**Fra:** Thomas Tysseland <thomas@tyark.no>  
**Sendt:** 4. juli 2018 13:31  
**Til:** Marianne Aadland Sandvik  
**Kopi:** Christian Fuglseth  
**Emne:** Elvaåsen svarbrev på momenter  
**Vedlegg:** Innmåling parkering BK09.DWG

Viser til søknad om bruksløyve for hus 20 og 22 på BK09. Kommunen har vore på synfaring på eigedomen i dag. Det er fleire tilhøve på eigedomen som må forbetraast før vi kan gje bruksløyve.

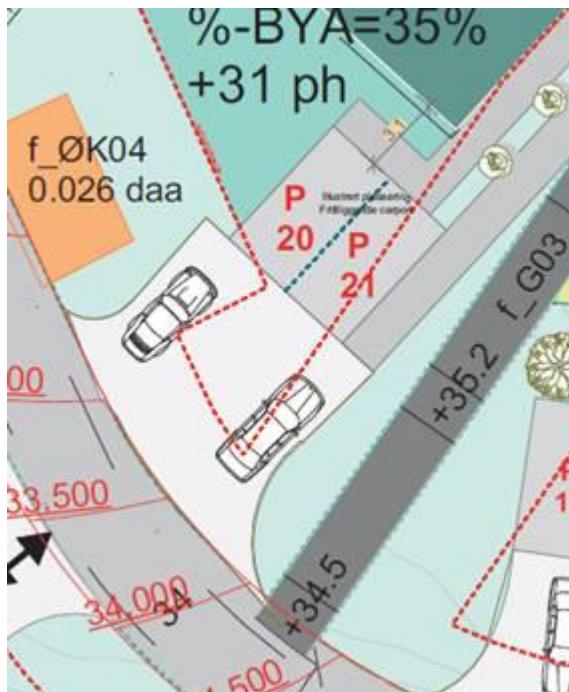
- Gangveg G03 må vere tydeleg delt frå parkeringsplassen til BK09, viss ikkje kjem deler av gangvegen til å bli nytta til parkering. Plassering skal vere som vist på kartet under.

Se vedlagt bilde som viser skille mellom gangvei og parkeringsplass, denne er også innmålt og vedlagt i teikning under som ASBUILT og DWG.

OMSØKT:

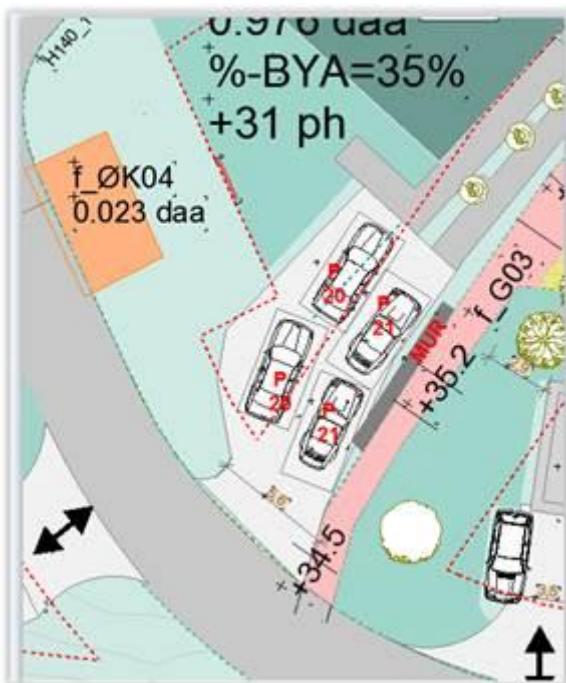
- Det må dokumenterast at parkeringsplassen til hus 20 og 21 er opparbeida som vist på kartet under.

Parkeringsplass er ikkje opparbeid som omsøkt, men tilpassa terren og vei i den grad det er mulig i forhold til omsøkt, Carporter er ikke bygget og vedlagt ASBUILT dokumenterer brukbarheten med parkeringsplassene.

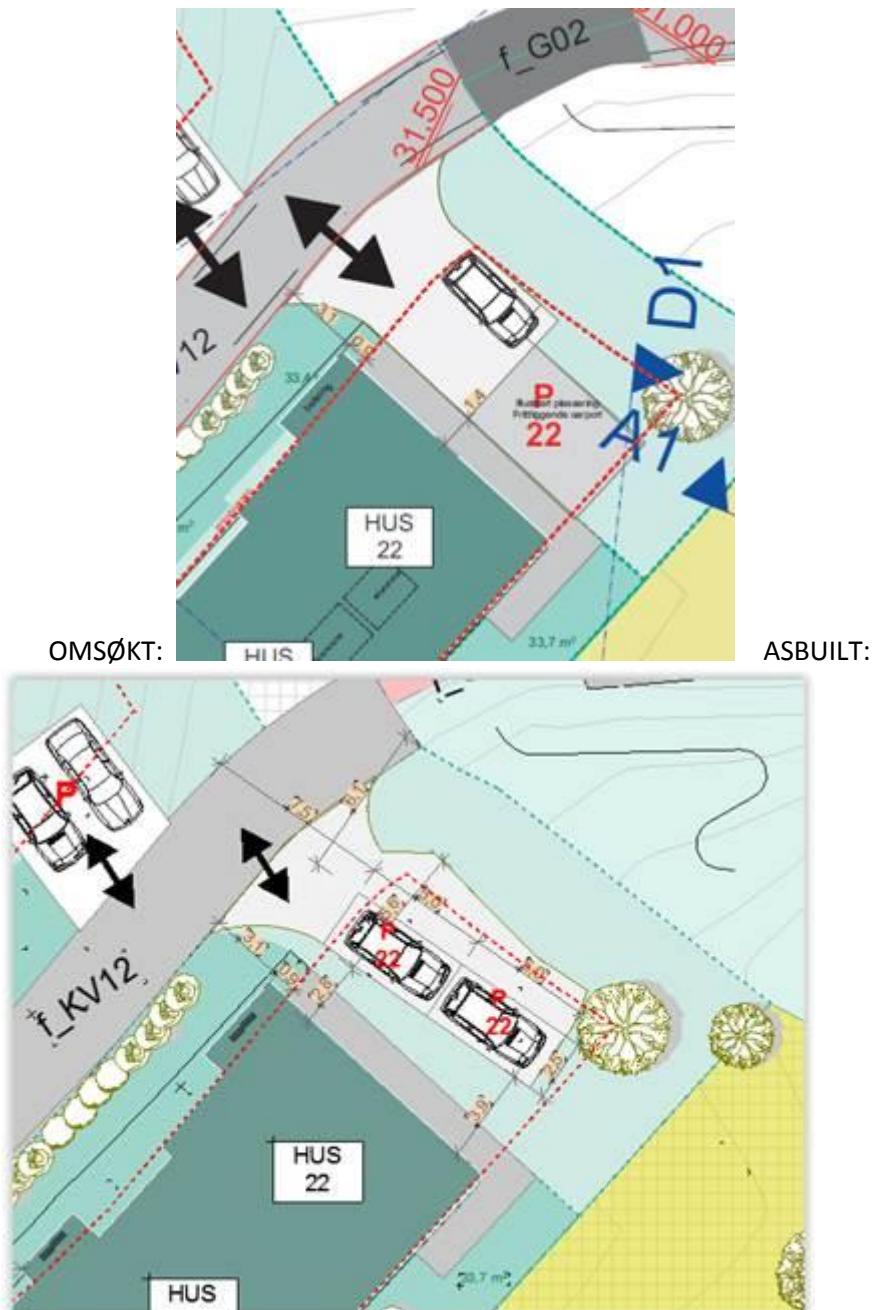
- Vidare må det dokumenterast at parkeringsplass for hus 22 er opparbeida i samsvar med gitt løyve. Gitt løyve viser parkeringsplass 1,4 meter frå husveggen. Sakshandsamar målte ei lengd frå husveggen til parkeringsplassen på ca 4,5 meter. Plassen har i tillegg ei breidd på ca 4,5 meter og ei lengd på ca 5 meter. Dette er ikkje i samsvar med gitt løyve. Sjå kart under. Ein må kunne snu på vegen utan å kome i konflikt med gangveg G02.

Vedlagt ASBUILT dokumenterer brukbarheten med parkeringsplassene til hus 22, Carport er ikkje bygget. Det er i den samanheng god plass utan å måtte benytte G02.

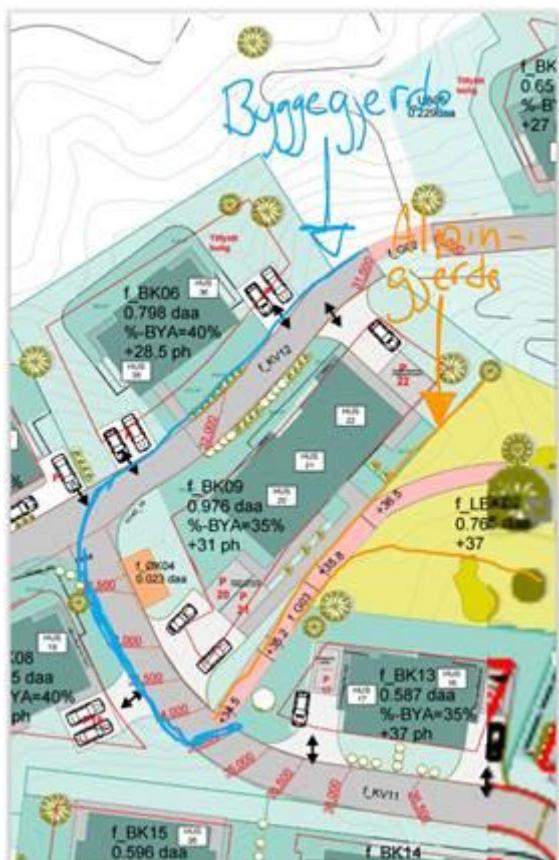
- Vidare er skråningen frå Lek02 og ned mot UA01 for bratt. Viss den skal vere slik den er i dag må det settast opp eit permanent gjerde på toppen. Sjå biletet under.
- Sikring av byggeplass. Vi kan ikkje sjå at det er gjort tiltak for å sikre BK09 mot byggeområda rundt. Vi viser då særleg til sikring mot BK 06, 07, 08 og 13. Sikring som vist på biletet under er ikkje tilstrekkeleg:

[Se bilder av påbegynt sikringsarbeider og skisse på ferdig sikret område.](#)
